Doplňěk technické zprávy v rámci revize DPS č.K1-1, K2-2 dle Smlouvy o dílo ze dne 18.2. 2015 řešící:

<b>Název akce:</b>	<b>Oprava a rekonstrukce areálu klášterů Český Krumlov – část areál bývalého kláštera řádu sv. Kláry</b>
<b>Místo akce:</b>	Český Krumlov, areál mezi ulicemi Latrán a Pivovarská k.ú. Český Krumlov, 622931 <b>p.č.766/1 – K1, K3 p.č.711/1 – K2 p.č.712 – K4 p.č.766/2 – K5</b>
<b>Stavebník:</b>	<b>Město Český Krumlov náměstí Svornosti 1, 381 01 Český Krumlov IČ: 00245836</b>
<b>Partneři projektu:</b>	<b>Městské divadlo Český Krumlov IČ: 65006267 Horní ul. 2, 381 01 Český Krumlov Kontaktní osoba/ředitel: Jan Vozábal Tel.: 602 331 162 E-mail: jan.vozabal@divadlock.cz Manažer projektu: Ing. Kateřina Slavíková Tel.: 602 308 852 E-mail: katerina.slavikova@divadlock.cz</b>
<b>Generální projektant:</b>	<u>Sdružení pro zpracování projektové dokumentace akce opravy a rekonstrukce areálu klášterů Český Krumlov – část areál bývalého kláštera řádu sv. Kláry</u>  <i>Masák &amp; Partner s.r.o.:</i> Ing. arch. Jakub Masák autorizovaný architekt bez specifikace oboru č. autorizace: 03 086 Rooseveltova 39/575, Praha 6, 160 00 tel.: 777 121 003 e-mail: <a href="mailto:masak@masak-par

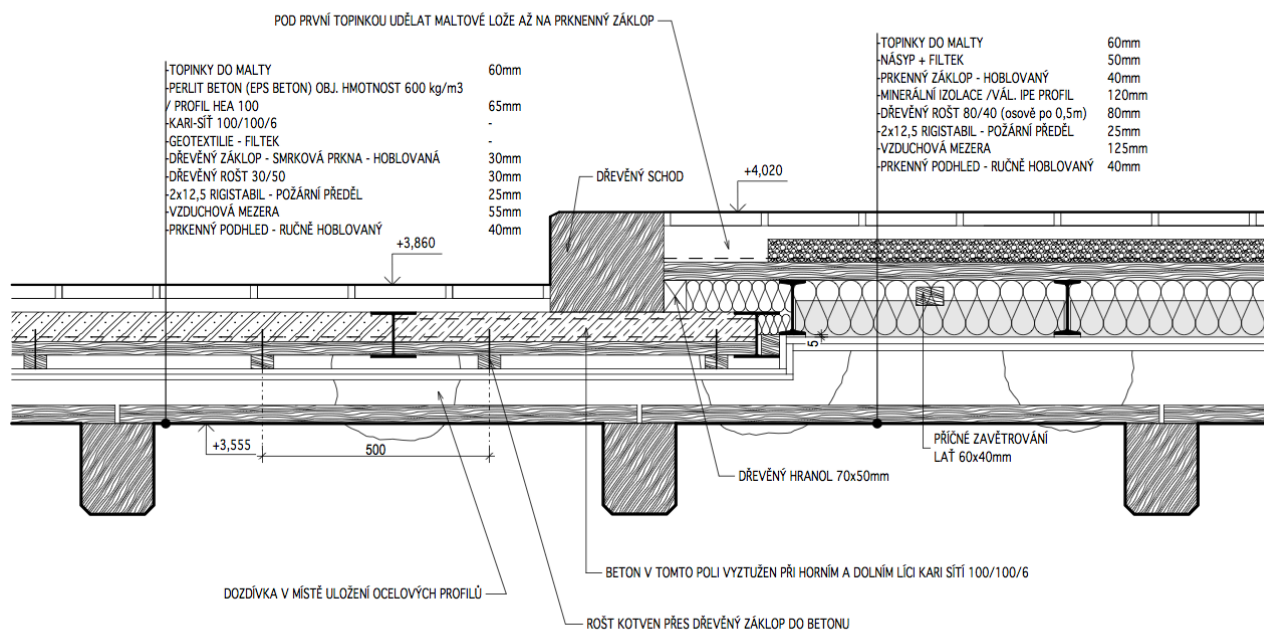
Gotické trámy nejsou na navrhovaný provoz unosné. Z tohoto důvodu je nutné nad nim realizovat novou stropní konstrukci, která bude zároveň požárním předělem mezi požárními úseky. Stropní konstrukce je navržena z ocelových I profilů. V místě stropních trámů č.20 – 24 je navržena snížená skladba:

Snížená skladba je z důvodů návazností výškových úrovní podlah 2.NP, schodiště a bezbariérového přístupu z výtahu do mj. sloupového sálu. Zároveň je nutné v této části z technologických důvodů tyto trámy osadit o cca 50 mm níže z důvodu realizace požárního předělu, který musí být ze spodní strany řádně přestěrkován.

Detail vyvšení trámů č.17 – 19 z důvodu špatné únosnosti i po restaurování a vložení protéz:

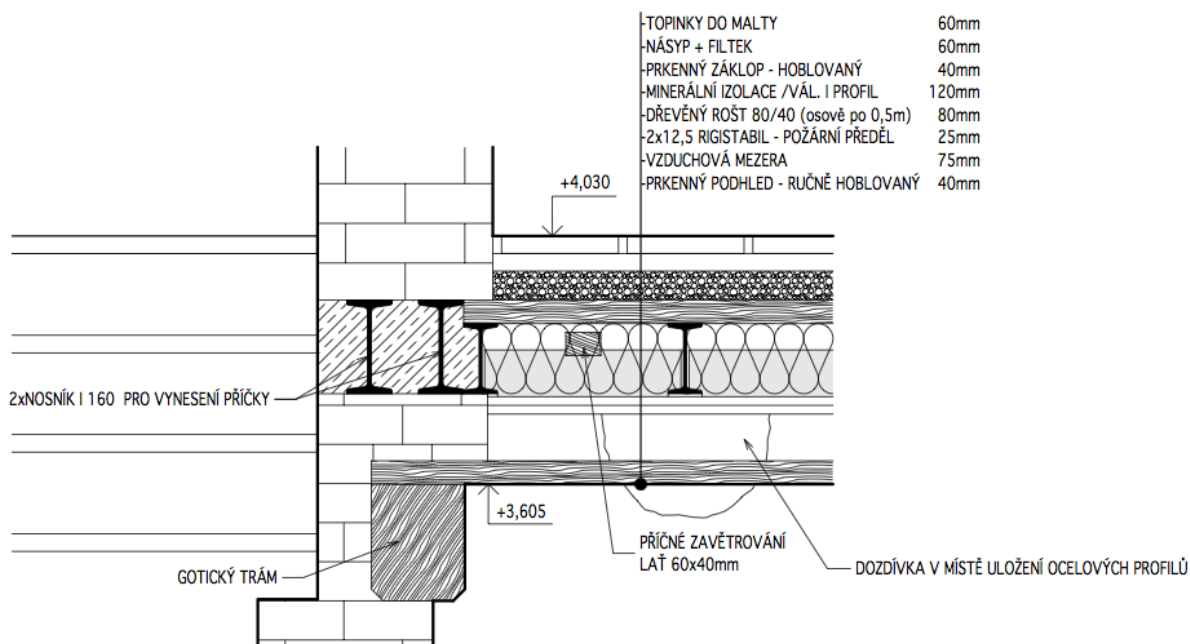
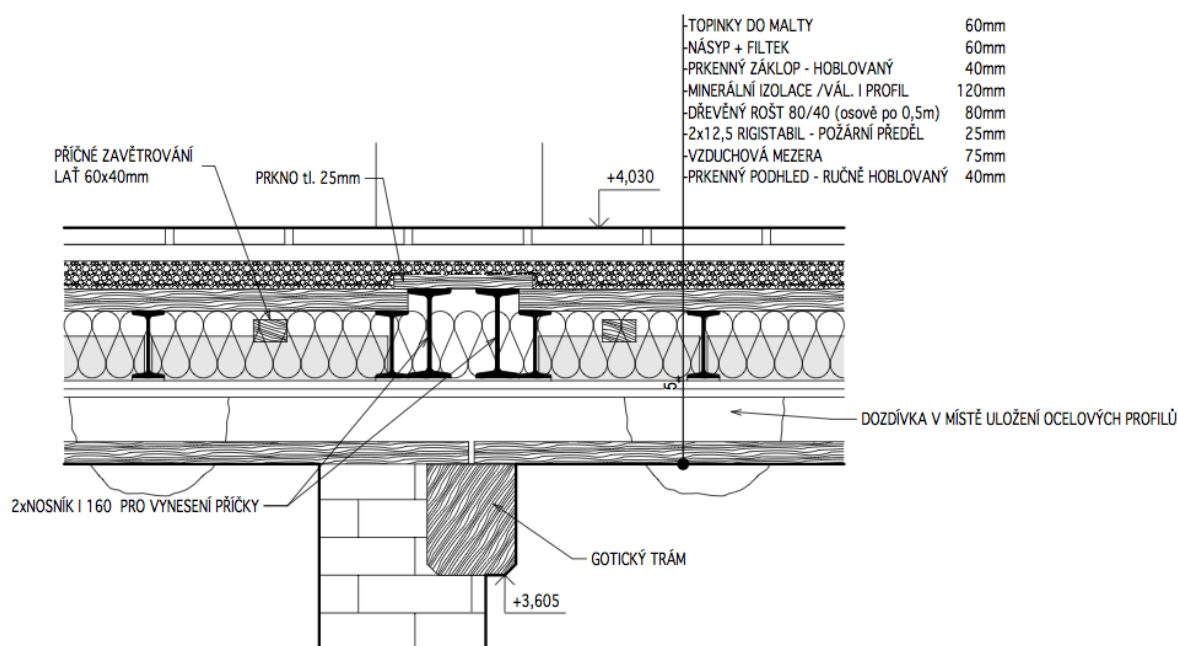
Řešení v místě schodišťové stěny:

Replika biedermaierových kachlových kamen K1-2-007 (nahrazují v DPS navržený typový výrobek „empírových“ kamen) – X49:

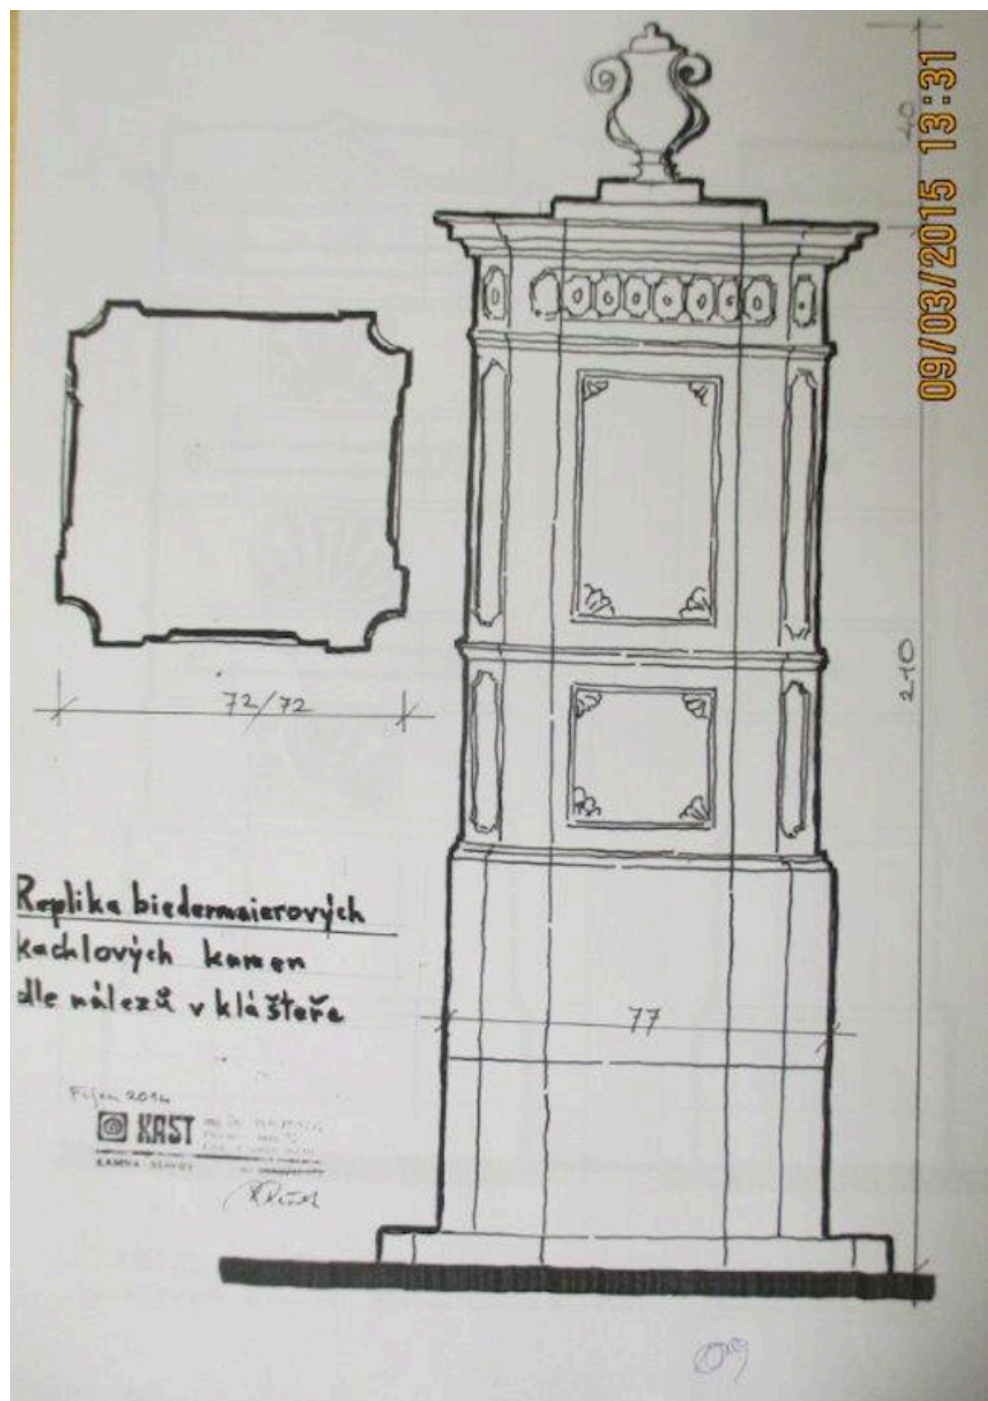
Do velkého sálu se středovým pilířem K1-2-006 jsou navržena velká kamna barokní, zelená, kde byla dochována největší sbírka původních střepů z kachlů. Tato kamna jsou zajímavá svojí zvláštností, kde je použito zakřivení velké plochy nástavce pouze

křivkou druhého stupně na řezu svislém. U většiny dochovaných kamen tohoto typu se vyskytuje zakřivení ploch čtvrtého stupně v řezu svislém i vodorovném. Použitá kamna tohoto typu se zřejmě dochovala častěji, pro svoji výraznou monumentální ozdobnost. Naopak nalezený typ v prostoru kláštera nese jisté známky skromnosti, při dodržení konceptu komorových kamen. V souboru střepů se vyskytly i malé úlomky reliéfů. Z nálezů však nebylo možné vyčíst ani obsah námětu. V návrhu je tedy použit před mnoha lety na Plešivci nalezený přelomený kachel s reliéfem sv. Floriána, který tvarem svého obvodu přesně koresponduje s uplatněním až do secese, kde pak byl doplňován mělkým reliéfem po celé ploše kamen, což výrazně zvětšovalo jejich dekorativnost.
